**Forum mondial de l'harmonisation  
des Règlements concernant les véhicules**

Groupe de travail de l'éclairage et de la signalisation lumineuse

**Autres Règlements ONU : Règlement ONU n° 53 (Installation des dispositifs  
d'éclairage et de signalisation lumineuse sur les véhicules de la catégorie L<sub>3</sub>)****Proposition de nouveau complément à la série 03  
d'amendements au Règlement ONU n° 53****Communication de l'expert de l'Association internationale  
des constructeurs de motocycles (IMMA)\***

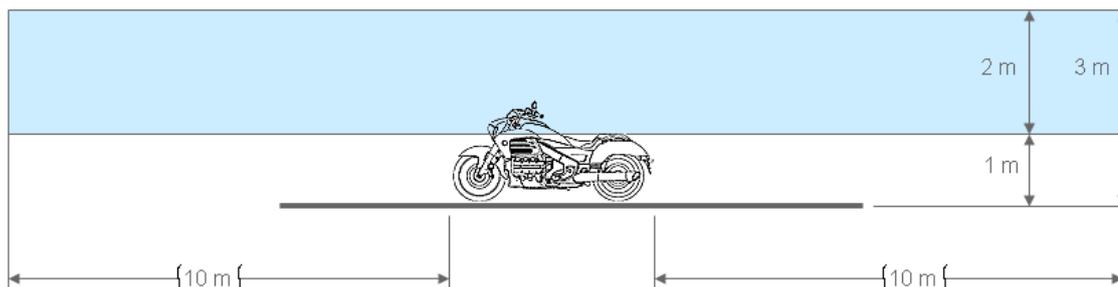
Paragraphe 1.2.1, lire :

« 1.2.1 Les angles de visibilité géométrique doivent être vérifiés conformément au paragraphe ~~2.1.2.13~~ **2.1.2.13** du ~~présent~~ Règlement ONU n° 48. Les valeurs mesurées pour les angles doivent être telles que les diverses spécifications applicables à chaque feu soient respectées, étant entendu que les limites des angles peuvent avoir une tolérance correspondant à l'écart de  $\pm 3^\circ$  admis au paragraphe 5.3 de ce même Règlement pour le montage des dispositifs de signalisation lumineuse. ».

**Zones d’observation de la surface apparente des feux d’accès au véhicule**

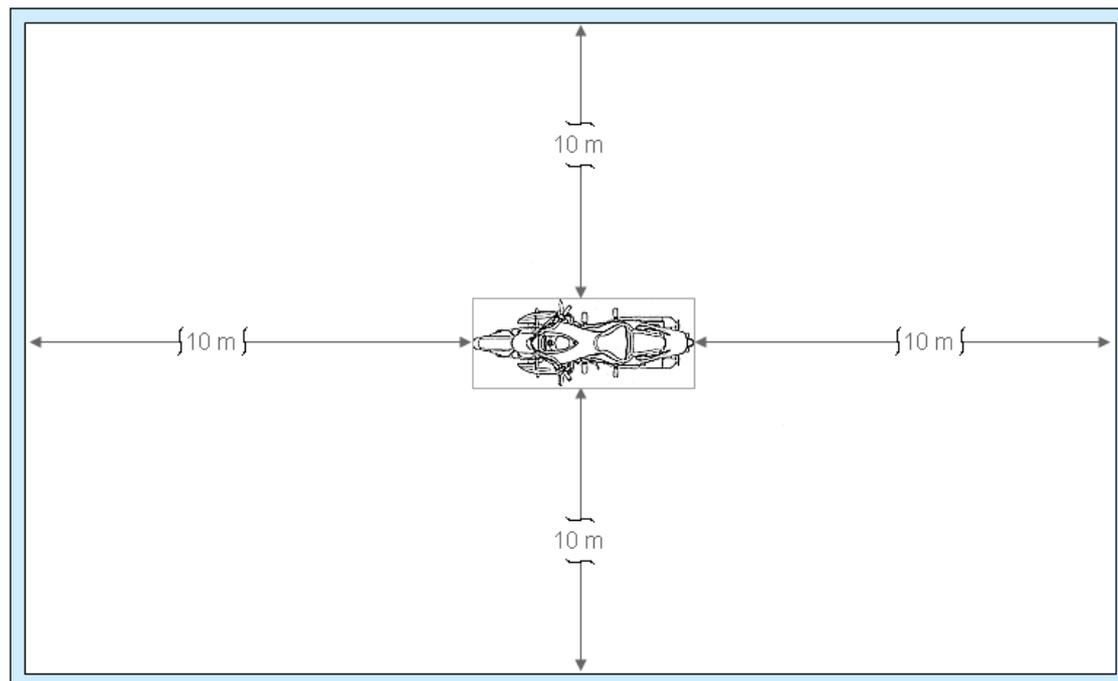
- 6.15.9.3** Le service technique doit effectuer, à la satisfaction de l'autorité d'homologation de type, un essai visuel pour vérifier que la surface apparente des feux d'accès n'est pas directement visible pour l'œil d'un observateur se déplaçant dans une zone délimitée par un plan transversal situé à 10 m en avant du véhicule, un plan transversal situé à 10 m derrière le véhicule, et deux plans longitudinaux situés à 10 m de chaque côté du véhicule, ces quatre plans s'étendant de 1 à 3 m au-dessus du sol perpendiculairement à celui-ci conformément au schéma de l'annexe 7.

Insérer une nouvelle annexe 7, comme suit :

Le schéma ci-après représente la zone de vision depuis un côté ; les autres zones correspondent à la vision depuis l’avant, depuis l’arrière et depuis l’autre côté du véhicule.
